知多火力発電所 7，8 号機建設計画
環境影響評価準備書

補 足 説 明 資 料

令和 7 年 5 月

株式会社 J E R A

図2(6) 塩分水平分布（夏季）（海面下5.0m層）

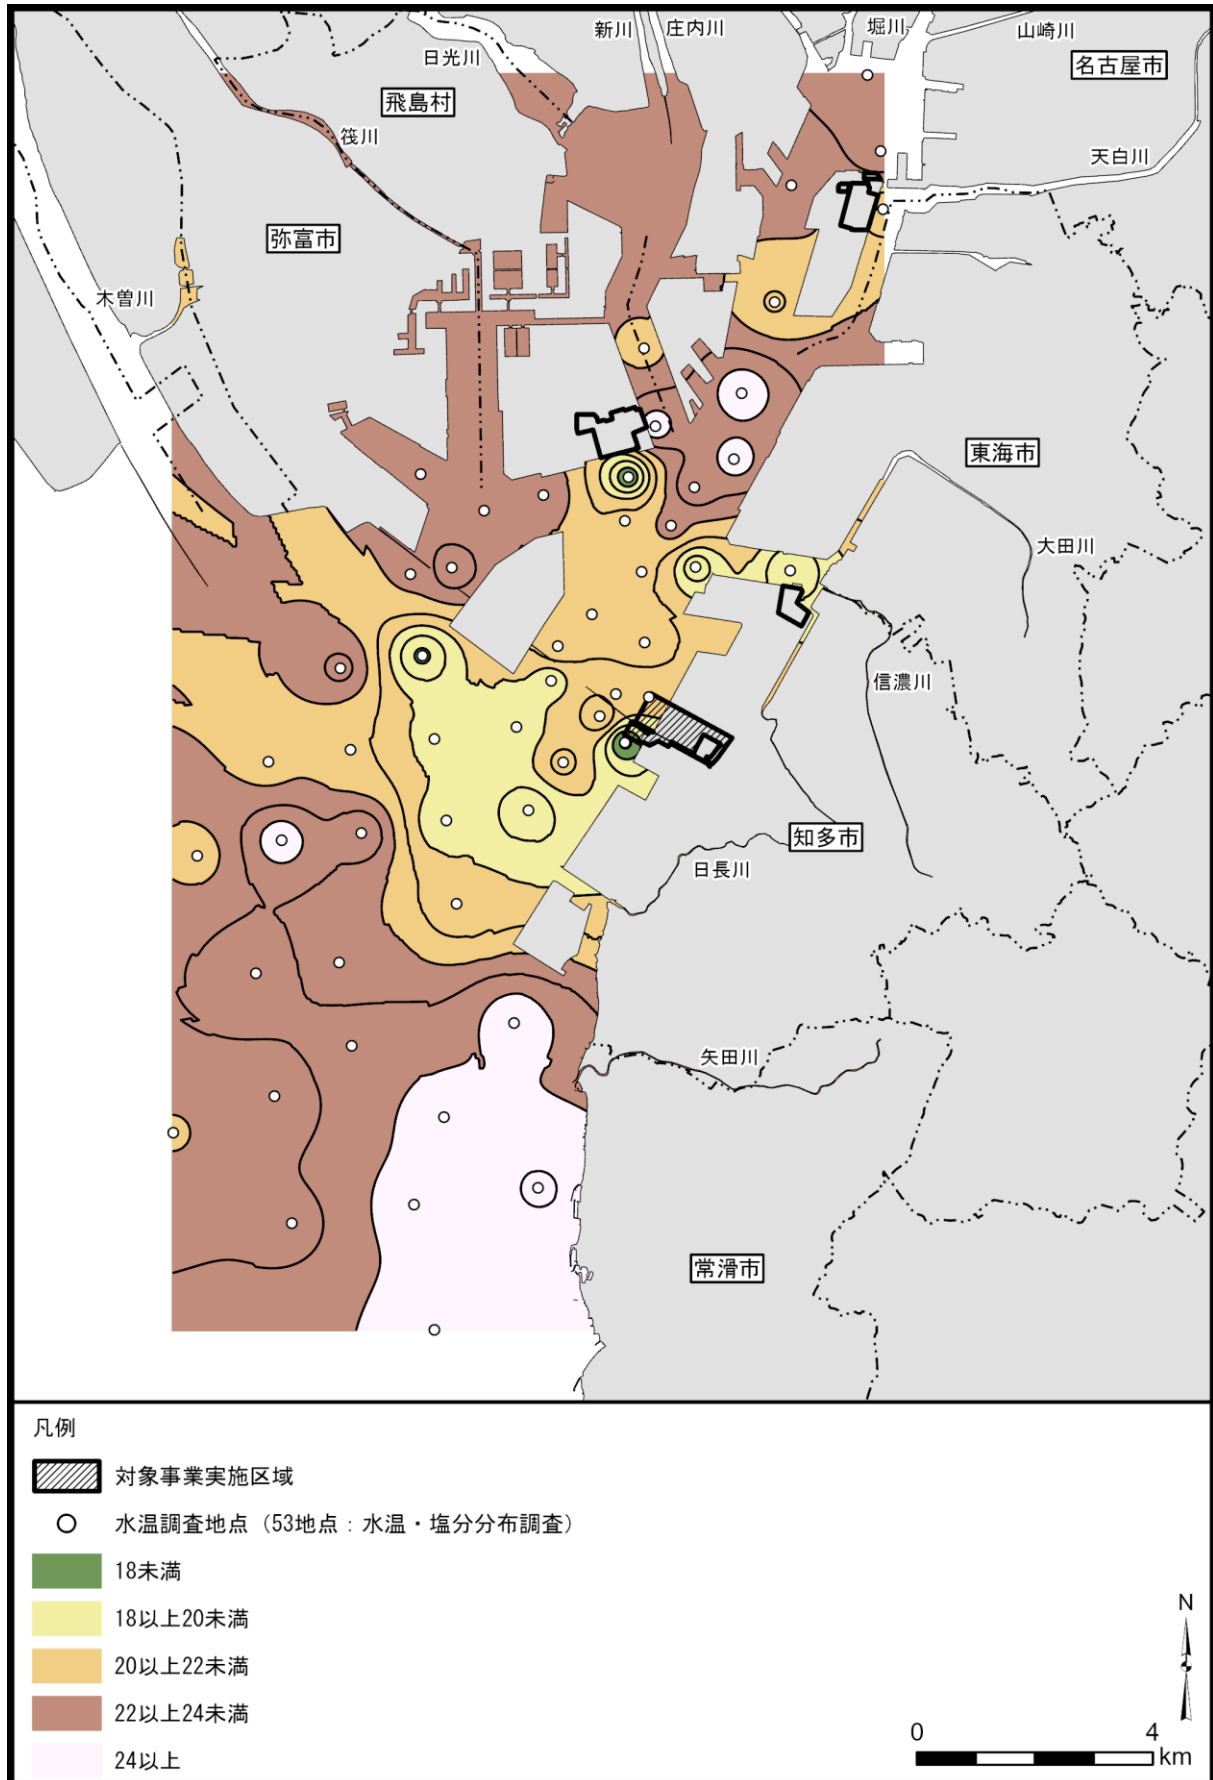
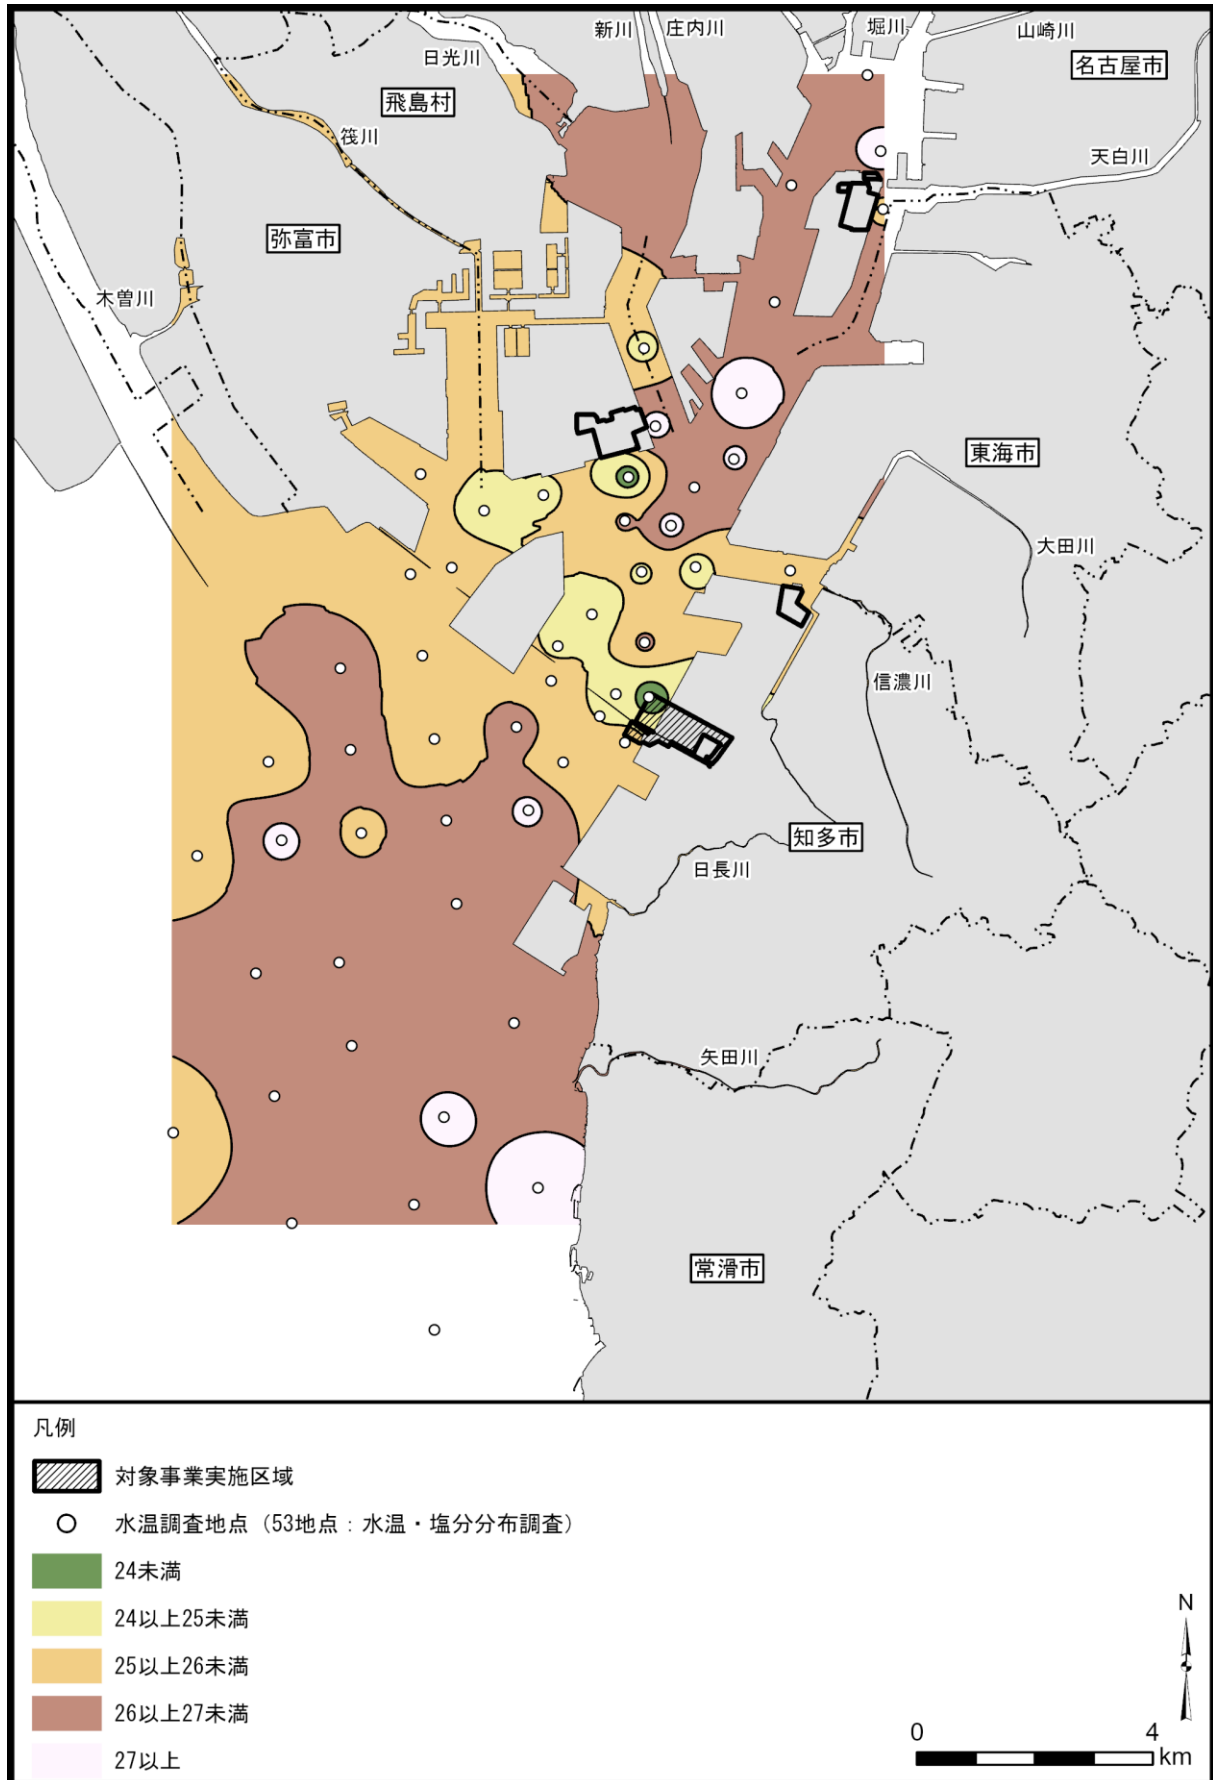
図中に等温線及び等塩分線を追記していただきたい。

「第 10.1.2.1-6 図 水温水平分布」(準備書 P706～713)、「第 10.1.2.1-7 図 塩分水平分布」(準備書 P714～721) に等温線及び等塩分線を追記した図は、別添 44 のとおりです。
